Mission régionale d'autorité environnementale  
Provence-Alpes-Côte d'Azur

**Avis de la Mission Régionale  
d'Autorité environnementale  
Provence-Alpes-Côte d'Azur  
sur la zone d'aménagement concerté des Hauts  
Banquets à Cavaillon (Vaucluse)  
Avis n°3**

n° MRAe – 2020 n° 2662

Figure 4: principes d'aménagement de la ZAC et des macro-lots. Source : étude d'impact.

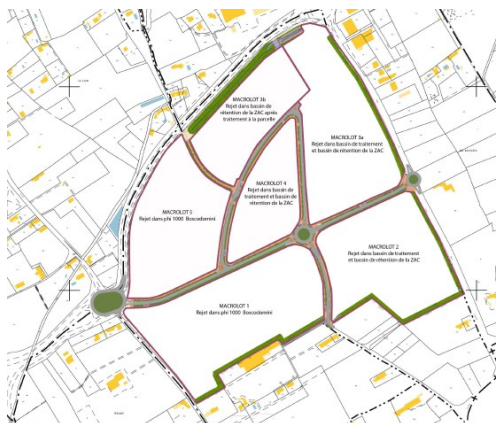
La description du projet ne comprend pas :

- la présentation et l'illustration de la modification du carrefour giratoire existant sur l'avenue Boscodomini (à l'ouest) et de la création du carrefour giratoire sur la RD 973 (à l'est) ;

- la répartition spatiale des zones de déblais et de remblais (la réalisation de la ZAC nécessite des mouvements de terre conséquents, de l'ordre de 55 000 m<sup>3</sup>) ;

- l'identification et la localisation des bâtiments existants destinés à être démolis ;
- la représentation graphique du réseau de collecte des eaux usées desservant les lots de la ZAC et du réseau de transfert (de la ZAC vers la station d'épuration et de la station d'épuration vers le réseau pluvial), faisant apparaître les ouvrages (poste de relevage) et la localisation du point de rejet au réseau pluvial. Le poste de refoulement n'est pas décrit (nombre de pompes, existence d'une surverse...) ;

- le détail du principe de fonctionnement de la station d'épuration à filtres plantés de roseaux (synoptique, principe épuratoire, dimensionnement...) ;

- les plans détaillés (à l'échelle) des bassins de rétention et des réseaux d'eaux pluviales accompagnés de toutes les caractéristiques nécessaires à leur compréhension (cotes, fil d'eau, topographie, coupes des bassins...).

***La MRAe recommande de compléter le dossier en intégrant les incidences sur l'environnement de la station d'épuration, des mouvements de terres, des réseaux d'eaux pluviales et usées et des travaux routiers rendus nécessaires par la ZAC des Hauts Banquets.***

Figure 5: hypothèse de plan de masse du projet de ZAC. Source : étude d'impact.

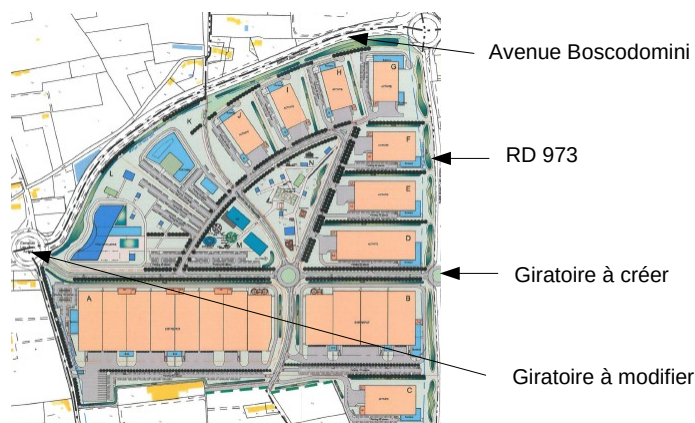
L'hypothèse de plan de masse (figure 12) montre que les bâtiments à usage d'entrepôt sont en limite sud du terrain d'assiette. L'étude acoustique n'évalue pas l'impact des nuisances sonores induites par ces activités, sur les zones d'habitat au sud du projet.

- l'implantation de bâtiments logistiques monolithes sur la limite sud, constitue une rupture d'échelle paysagère et urbaine dont l'impact sur le grand paysage n'a pas été évaluée par le dossier. Les prescriptions de l'aménageur pour assurer l'intégration de ces bâtiments et de leurs abords semblent insuffisantes pour permettre de réduire l'impact des toitures sur les vues lointaines et de la volumétrie des bâtiments sur les transparences visuelles ;
- l'absence de modulation des hauteurs sur l'ensemble de l'opération est de nature à ne pas garantir la préservation des vues sur les reliefs avoisinants (16 m maximum au PLU<sup>28</sup>). En l'absence de maquette numérique et de vues d'ambiances, il reste particulièrement important de pouvoir apprécier l'impact des bâtiments logistiques sur les vues lointaines, intégrant les dispositions prises pour limiter cet impact.
